PAPILDOMAS SUSITARIMAS NR. 7
PRIE STATYBOS DARBŲ RANGOS SUTARTIES Nr. S-15740
2021 m. balandžio 21 d., Telšiai

Rangos sutartis Nr. S-15740 „Nuotekų. Paviršinių (lietaus) nuotekų ir vandens tiekimo tinklų rekonstravimas Respublikos g., Kęstučio g., Birutės g., Turgaus a. bei vietinės reikšmės kelių (gatvių) rekonstravimas Respublikos g. su prieigomis Telšių mieste“

**APŽIŪROS PROTOKOLAS NR. 1
2020-11-04**

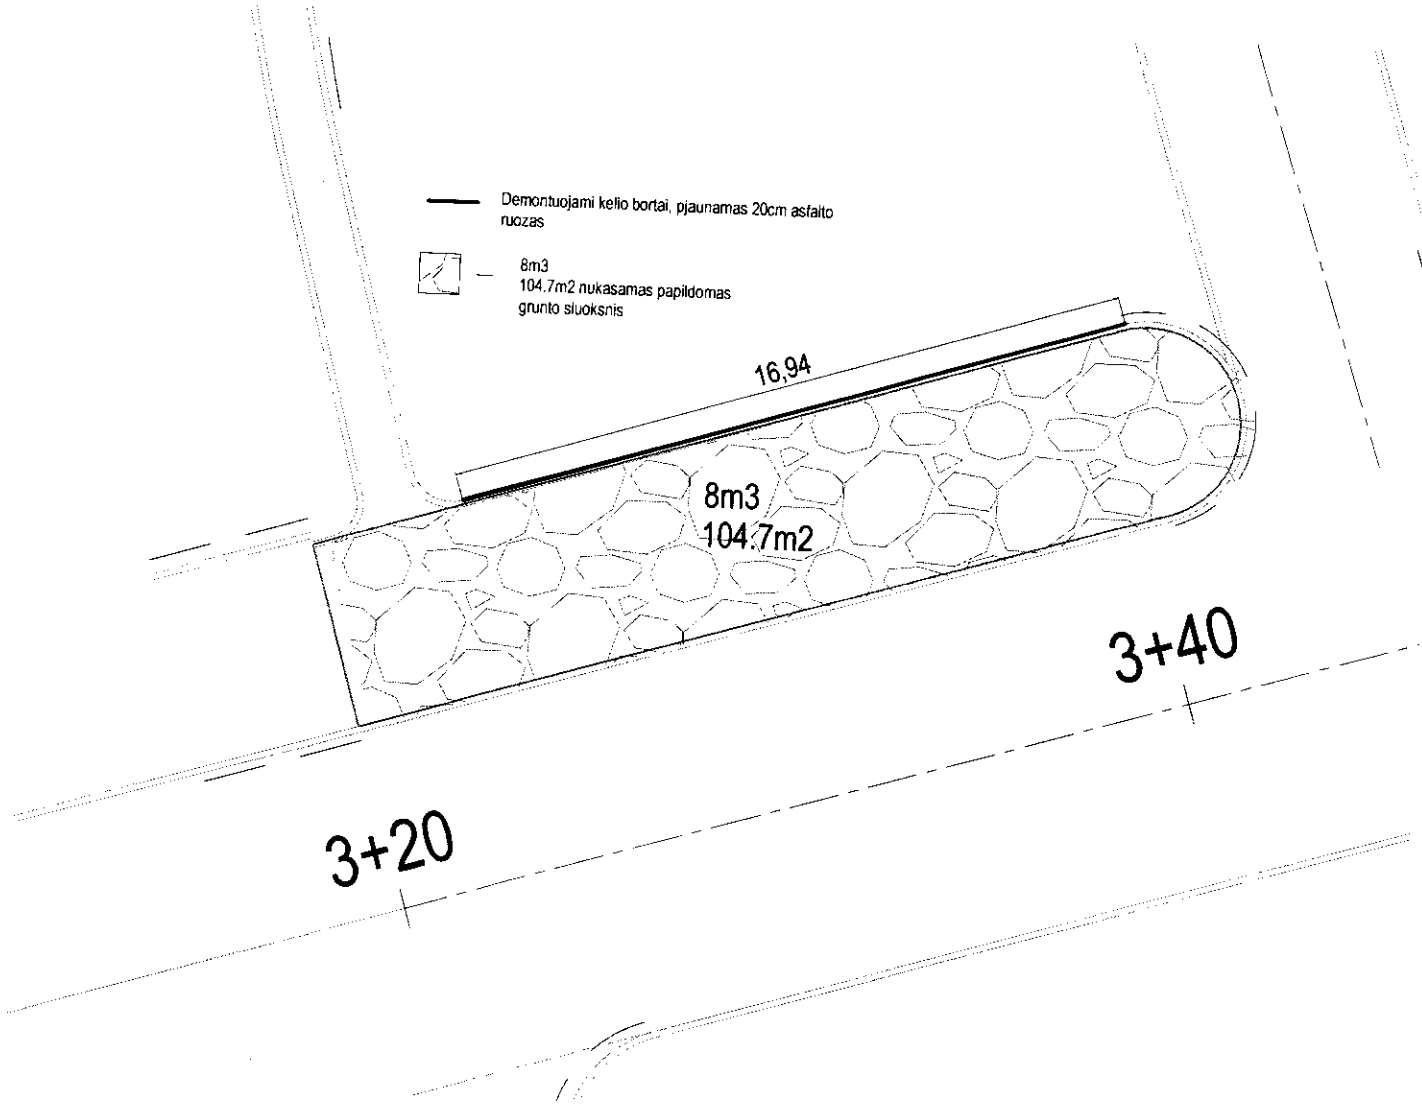
1. Įrengiamas klinkerio trinkelio dangas, esančias Respublikos g. prie namo 69 PK 3+20 – PK 3+50, nuleisti 150mm nuo projektinių altitudžių, kadangi vykdant darbus pagal projektinius sprendinius šaligatvio nuolydis į gatvės pusę viršytų 5%.
2. Demontuoti 17 m betoninių kelio bortų juos pakeičiant granitiniais (žiūrėti schemą, nuotraukas).
3. Demontuoti 2 m vejos bortų juos pakeičiant granitiniais.
4. Permontuoti apšvietimo stulpo pamatą ties PK 3+20 jį pažeminant pagal įrengiamas dangas.

- Nukasti ir išvežti gruntą dėl nuleidžiamų dangų altitudžių, 7 m³;
- Atpjauti ir demontuoti 0.3 m x 17 m asfalto ruožą automobilių stovėjimo aikštelėje, kad būtų galima demontuoti betoninius bordiūrus;
- Nukasti ir pašalinti 17 m x 0.3 m ruože asfalto/ betono/ grunto atliekas 2,55 m³;
- Demontuoti, pašalinti ir utilizuoti 17 m betoninių kelio bortų su betono laužu, 2 m³.

8m3
104.7m2 nukasamas papildomas
grunto sluoksnis
